Ministerie van Verkeer en Waterstaat
Directoraat-Generaal Rijkswaterstaat
Projectbureau Zeeweringen

Betreft
Wijzigen fundering onderhoudspad
Vliete-Thoornpolder

K-07-04-11

Aandachtsgebieden voor toepassing van hergebruik fixstone en zandasfalt (de oplossingen zijn **niet** in de tekening aangegeven).

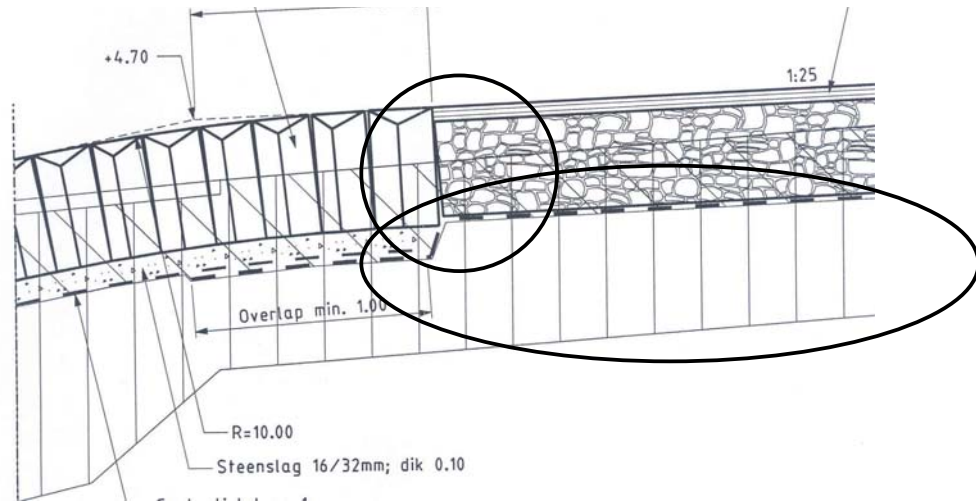
Kan de fundering van slakken onder het onderhoudspad worden vervangen door gebroken fixstone aangevuld met zand?

De standaard laag van slakken dient voor fundering van het onderhoudspad en wordt geacht redelijk doordlatend te zijn als vervanger van klei.

Op basis hiervan worden de volgende eisen gesteld aan de vervangende laag van fixstone en zandasfalt:

- het pakket dient qua stijfheid overeen te komen met de slakkenfundering (op basis van de stijfheid is de standaard laag van 6cm asfalt voor het onderhoudspad bepaald);

- de fixstone dient gebroken te worden in een fractie die begint bij ca. 5mm om zodoende aan te sluiten op de zandfractie. Het mengsel moet een 'normale' zeefkromme te zien geven. Het mengsel moet goed te verdichten zijn;

- het vervangende pakket dient uiteraard te voldoen aan het bouwstoffenbesluit en andere (milieutechnische) eisen;
- het vervangende pakket dient afgesloten te worden van de filterlaag onder de zuilen met een geotextiel en/of kleilaag. Ook op andere plaatsen dient het uitspoelen van het zand en/of de fijne fractie te worden voorkomen (gebruik van geotxtielen, goede aansluiting van onderhoudspad op de zuilen);

- het vervangende pakket moet van het zandlichaam gescheiden blijven door een (bestaande) kleilaag.
